Modulo per la presentazione delle osservazioni per i piani/programmi/progetti sottoposti a procedimenti di valutazione ambientale di competenza statale

RECUPERO E RIFUNZIONALIZZAZIONE EX CARCERE BORBONICO DELL'ISOLA DI SANTO STEFANO VENTOTENE – Intervento n.3 realizzazione/adeguamento degli approdi dell'isola di Santo Stefano

OSSERVAZIONI ALLA NUOVA PROPOSTA PROGETTUALE DEL COMITATO SANTO STEFANO SOSTENIBILE

Figura 30 - Ubicazione ormeggi scalo della Marinella

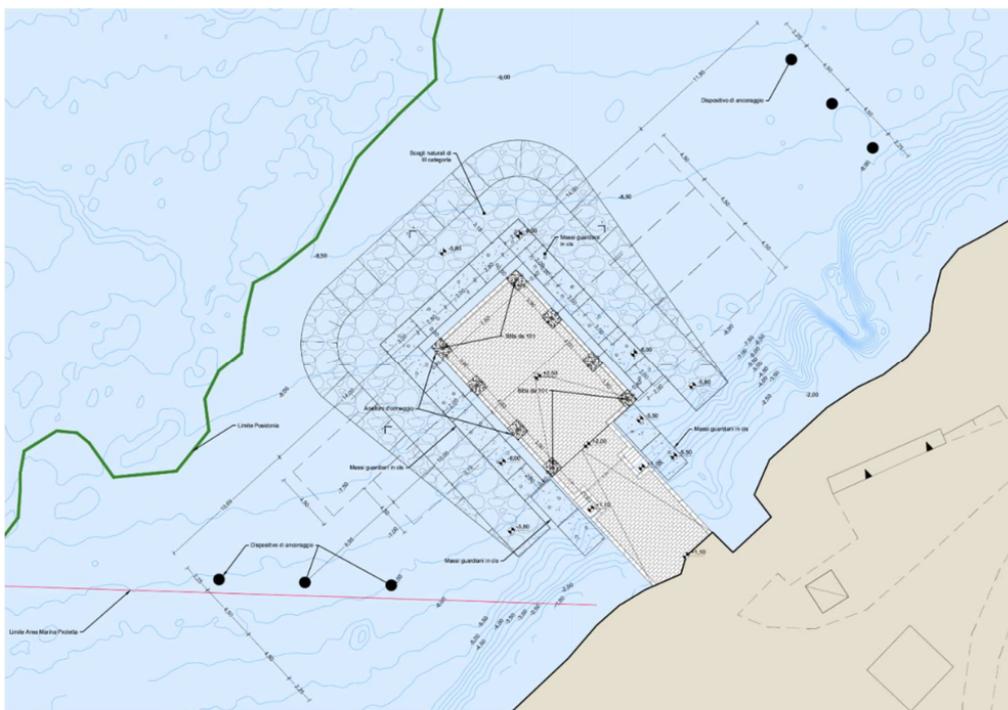
Perchè con 24 metri a disposizione non è possibile installare degli agganci sul fondale e predisporre un ormeggio di prua/poppa? Si ricorda a tal proposito che, come si evince dalla figura che segue (Figura 30. "Opere Marittime - Relazione Tecnico descrittiva OM-RT0000"), nel primo progetto presentato gli ancoraggi sul lato Sud erano stati predisposti anche a 14 metri al fine di rispettare i vincoli imposti dalla Zona A.
